校園規劃小組工作報告

104學年度第4次校務發展規劃委員會

校園規劃小組委員會會議紀要

▲計畫範圍

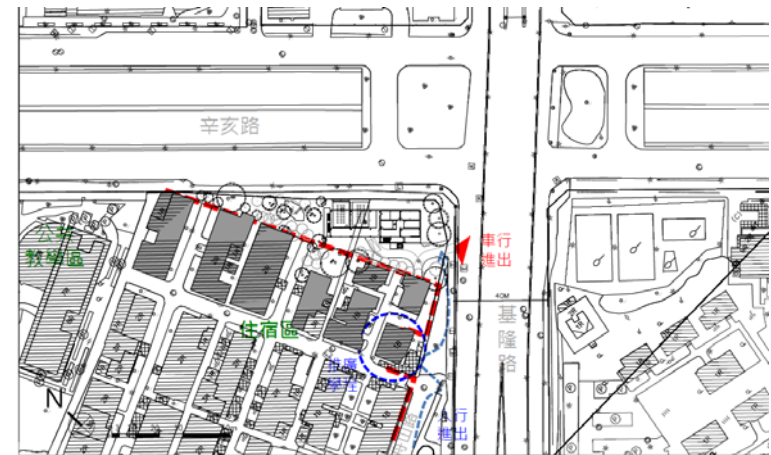
本案就初步設計構想提送105年1月6日104學年度第4次校規小組委員會討論，會議決議：本案通過。有關上位計畫、長程發展與本案關聯性等請做更緊密的分析，並請參考委員意見修正內容，繼續發展下階段之規劃構想。

本案於105年1月20日提送至本校交通委員會討論校總區東區交通動線規劃，會議決議：「本案動線規劃設計原則通過，另有關社科院替代道路存廢乙事，俟R02、水杉道未來車流調整有其明確數據後，透過校內會議再來討論。」本案後續將辦理全校性公開說明會，聽取更多師生意見。

本案通過。有關上位計畫、長程發展與本案關聯性等請做更緊密的分析，並請參考委員意見修正內容，繼續發展下階段之規劃構想。

▲ 配置圖

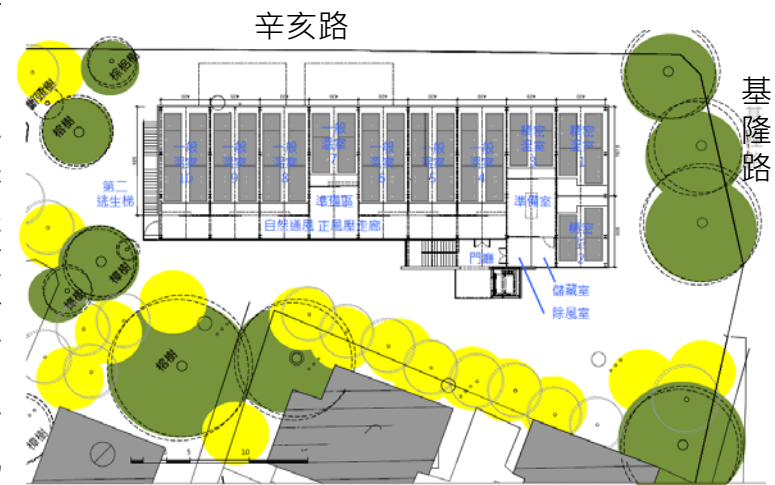
1. 本案不通過，請規劃單位補充以下評估資料後再提會討論。
2. 請總務處協助提供全校整體溫室使用與整合資料，並將本案選址過程，補充於報告書。
3. 本階段請考量如何透過溫室開窗達自然降溫，大型風扇運轉噪音音量評估與因應方式，以及因應環境景觀、節能、適應微氣候之生態建築規劃設計原則。
4. 請依使用需求考量行人、腳踏車、卸貨車之動線規劃。
5. 請補充說明經費來源、推動時程。
6. 建議本案案名修改為「國立臺灣大學植物培育溫室新建工程」。
7. 本案請補充鄰近宿舍區之景觀、動線規劃說明，且應避免影響住戶安寧。

本案通過，請依委員意見補充視覺模擬圖、基地周邊環境圖說及節能環保建材相關說明，後續提送校發會討論。

▲全區配置圖

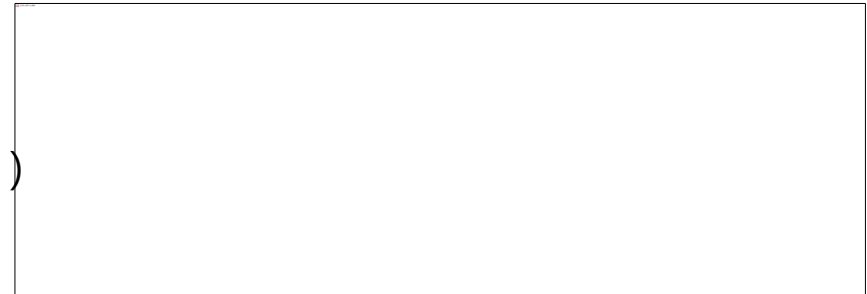
1. 校園內汽車改以校園外圈新闢15米環狀道路（含10米汽機車車道，及兩側各2.5米人行道）聯繫各棟建築，原來中央Ω道路除供緊急車輛行駛外，平時僅供人行與自行車通行，及夜間物流服務車輛之臨時通行使用。
2. 汽車停車位配置於各棟建築地下室，並於建築物周邊規劃部分平面停車場，供訪客、臨停使用。
3. 共同管溝考慮經濟性，改沿Ω道路外側布設。惟本次調整後僅容納弱電管線(電信、網路、監視系統)、機電管線(高壓電纜、低壓電纜、照明電纜)。給水管(消防用水、自來水、中水管)不納入共同管溝，另外配置。
4. 原規劃生活汙水以明渠礫間處理後排入濕地，考量臭味影響，僅有局部保留為礫間處理，其他改為在各棟建築內設置小型污水處理設備，處理達二級排放標準再以暗管排入滯洪池。

5. 開發方式分為三期：第一期開發基地北側及東側，必要的聯外道路與一小區人工濕地；第一期以外地區規劃為第二期開發；第三期為配合2017世大運設置足球練習場之基地，作為後期發展預備區。
6. 因應產學合作使用需求，將建築物調整為較大量體配置，以三個類似碧禎館量體圍攏建築群簇之空間模式，營造產學合作園區綠色友善之交流與沉思空間。建物形狀以弧形、非方正的方式規劃，以遮擋東北季風，並考慮自然通風採光之綠建築設計原則。
7. 有關學院分配空間量、行政單位空間量、及公用設施、公用設備面積作大幅調整。於105年1月7日本校工作會議，經工學院、醫學院、電資學院、進修推廣部、總務處等相關單位確認已納入使用需求，並保留彈性供後續其他單位使用需求。

本案通過，後續提送校發會討論。
